Impianto agrivoltaico per la produzione di energia elettrica da fonte solare fotovoltaica denominato "Bonorva", con potenza di picco di 72,66 MWp e potenza in immissione 60,2 MW da realizzare nel comune di Bonorva (SS), e relative opere di connessione alla RTN

Controdeduzioni ai contributi istruttori

DS ITALIA 6 SRL

Figura 2.25 – Sesto di impianto

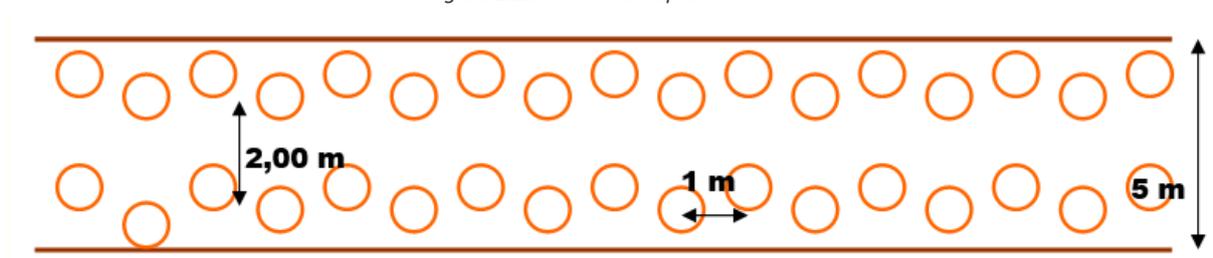
“...sotto il profilo degli impatti generati, appare necessario prevedere congrue misure di mitigazione atte a schermare, sia dalle brevi che dalle medio-lunghe distanze, le strutture fotovoltaiche in progetto al fine di preservare le visuali fruibili dall'intorno. A tal proposito si ritiene auspicabile un incremento della larghezza della predetta fascia verde - lungo l'intero perimetro delle aree di impianto — che consenta la piantumazione di più filari sfalsati di essenze arboree e arbustive sempreverdi tipiche della macchia mediterranea, atte - sin dalla messa a dimora e per tutto l'arco dell'anno - a garantire un effetto schermante adeguato anche in considerazione della massima altezza raggiunta dalle strutture fotovoltaiche in progetto. Per assicurare la sopravvivenza delle specie piantate si ritiene auspicabile la fornitura di un'adeguata irrigazione fino all'attecchimento delle stesse, provvedendo al monitoraggio e alla sostituzione delle piante eventualmente non sopravvissute al trapianto.”

Inoltre, il sesto di impianto è già stato previsto su due file, come dettagliato nella cit. **“Relazione Paesaggistica” (cod. BON_SA_0901_0)** e nella **“Relazione Pedo-Agronomica” (cod. BON_SA_1201_0)**: *“Il sesto d’impianto scelto per la messa a dimora delle fasce di mitigazione sarà di tipo naturale, difatti, si prevede una sistemazione sfalsata a sesto irregolare, di seguito si riporta uno schema del sesto d’impianto scelto. La siepe perimetrale avrà una ampiezza di circa 5 metri in funzione delle zone da schermare e degli spazi a disposizione.*

Onde evitare che con lo sviluppo di specie infestanti pioniere lo strato arbustivo venga soffocato e quindi le specie di maggiore pregio non riescano ad attecchire correttamente, l'impianto delle specie arbustive avrà densità d'impianto pari a 1 pianta/ml. Pertanto, in un filare di 100 metri lineari saranno presenti 200 arbusti".

ELABORATO	DATA	REDAITTO	VERIFICATO	APPROVATO
SOVRAPPORZIONE IGM1	02.24	SD	RF	MB

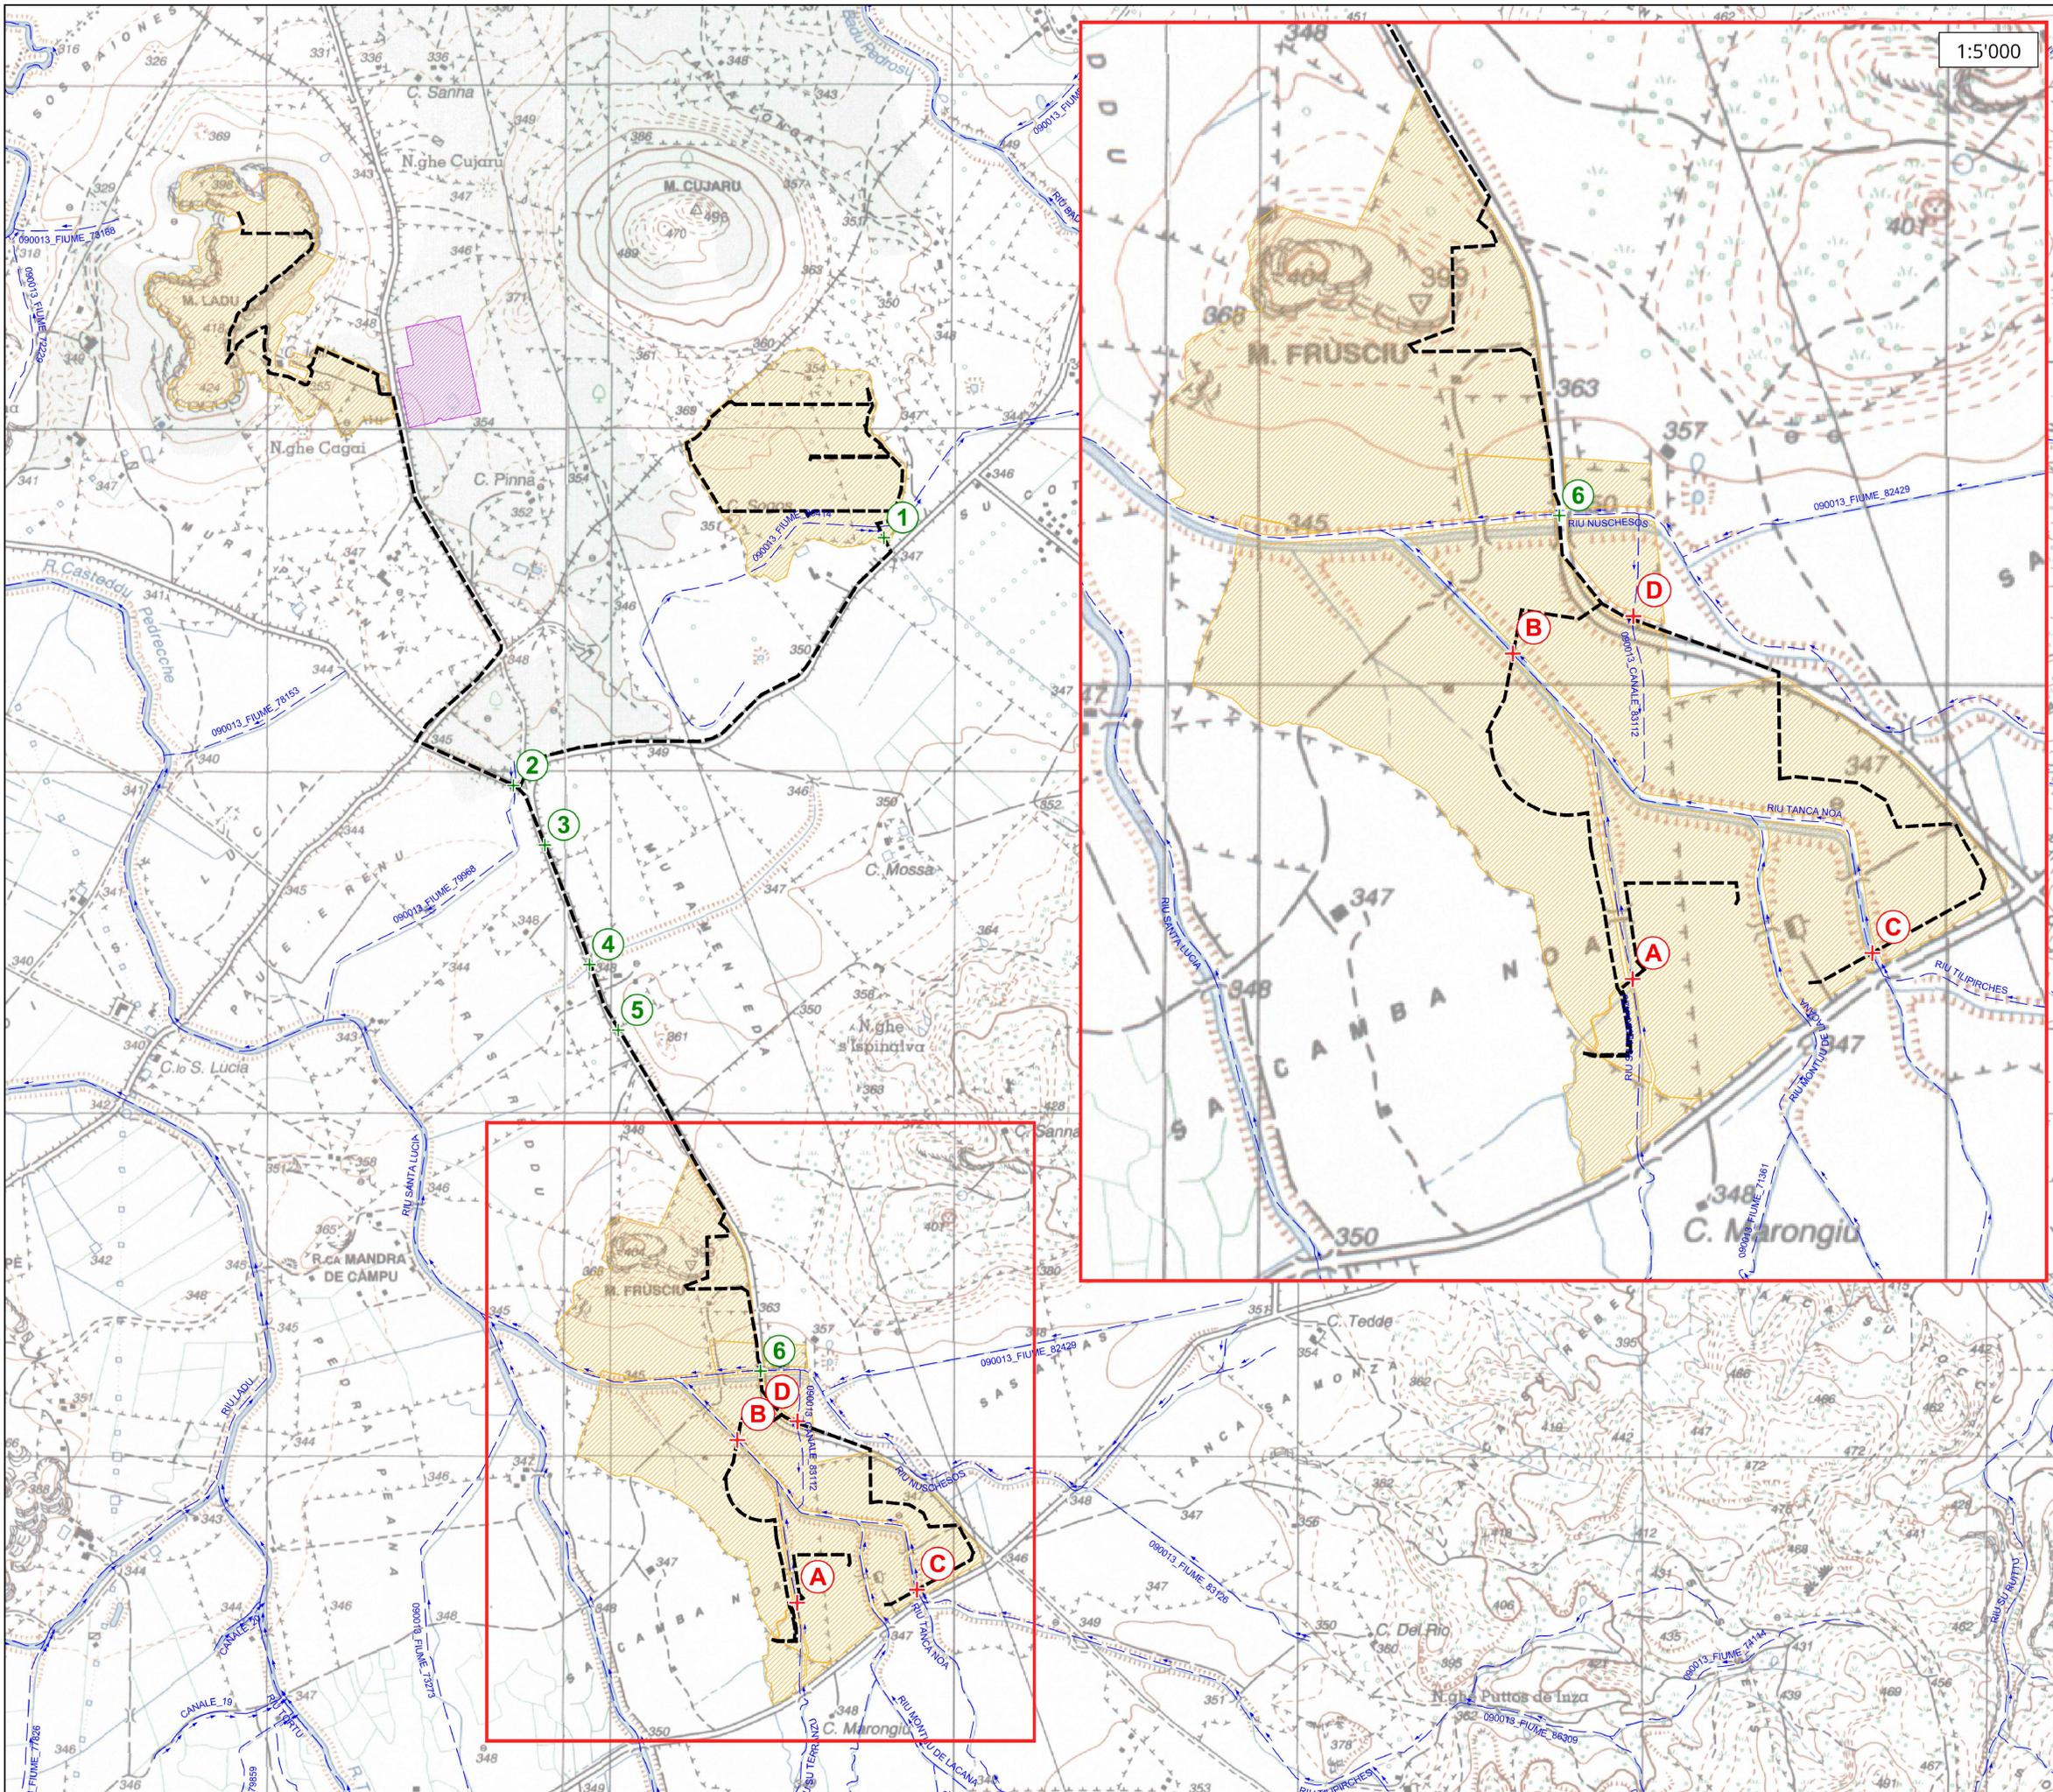
1. *“...le interferenze dovranno essere valutate anche in relazione agli elementi idrici rappresentati nella cartografia dell'Istituto Geografico Militare (IGM), Carta topografica d'Italia – serie 25V edita per la Sardegna dal 1958 al 1965, che integra il reticolo idrografico ufficiale ai fini PAI così come previsto dalla Deliberazione del C.I. n. 3 del 30.07.2015, ai quali si applicano le fasce di prima salvaguardia ex art.30 ter comma 1 delle NA del PAI. A tal proposito si segnala che alcuni di tali elementi interferiscono con le aree dell'impianto denominate Zona 1 e 2 nella Relazione descrittiva generale di progetto...”. Per quanto riportato sopra viene ricordato da parte dell'Ente che: “si richiama al rispetto delle NA del PAI che all'art.27 comma 4 lettera g) primo capoverso e all'art.28 comma 1 e 2 vietano nelle aree a pericolosità idraulica molto elevata (Hi4) ed elevata (Hi3), la realizzazione di “nuovi impianti tecnologici fuori terra ad eccezione dei ripetitori e dei tralicci per il trasporto dell'energia elettrica e di quelli espressamente consentiti dalle presenti norme”. L'impianto di produzione, ed eventuali opere accessorie quali, ad esempio, manufatti fuori terra di qualsiasi genere, dovranno pertanto essere posizionati al di fuori delle effettive fasce di pericolosità idraulica molto elevata (Hi4) ed elevata (Hi3) e, nelle aree di pericolosità idraulica media (Hi2), nel rispetto dell'art.29 delle NA del PAI.*

1. *"Da una verifica cartografica è emerso che, le opere in progetto previste interferiscono in più punti con il reticolo idrico su menzionato e pertanto determinano la necessità di essere preventivamente valutate e autorizzate da questo Servizio, ai sensi dell'art. 93 di cui al R.D. 523/1904, a fronte di apposita e separata istanza corredata della documentazione progettuale corrispondente all'effettivo stato dei luoghi, che rappresenti e descriva la scelta operata per la risoluzione puntuale di ogni singola interferenza fluviale."*

1. Le interferenze con i corpi idrici sono state indagate preliminarmente confrontando lo shape dei corpi idrici Strahler fornito dalla RAS; tuttavia, come osservato, si è provveduto alla predisposizione di un elaborato cartografico di nuova realizzazione basato sulla cartografia dell'Istituto Geografico Militare (IGM), in allegato a questo documento (cfr. BON_PG_0801_0_Sovrapposizione IGM1) dove sono state indicate tutte le interferenze aggiornate come descritto nel successivo §1.6.

Nelle fasi successive di progetto si provvederà ad inoltrare formale istanza secondo le indicazioni fornite dall'Ente scrivente. In ogni caso, in seguito ad ulteriore verifica sono state rilevate le menzionate interferenze con il cavidotto in AT di raccolta e trasporto di corrente precedentemente non considerate: si tratta di quattro interferenze in totale tre delle quali posizionate all'interno dell'Area 3 e una nelle immediate vicinanze della medesima su strada pubblica. Per maggior chiarezza si allega una planimetria di sovrapposizione (cfr. BON_PG_0801_0_Sovrapposizione IGMI) dove sono state indicate tutte le interferenze aggiornate.
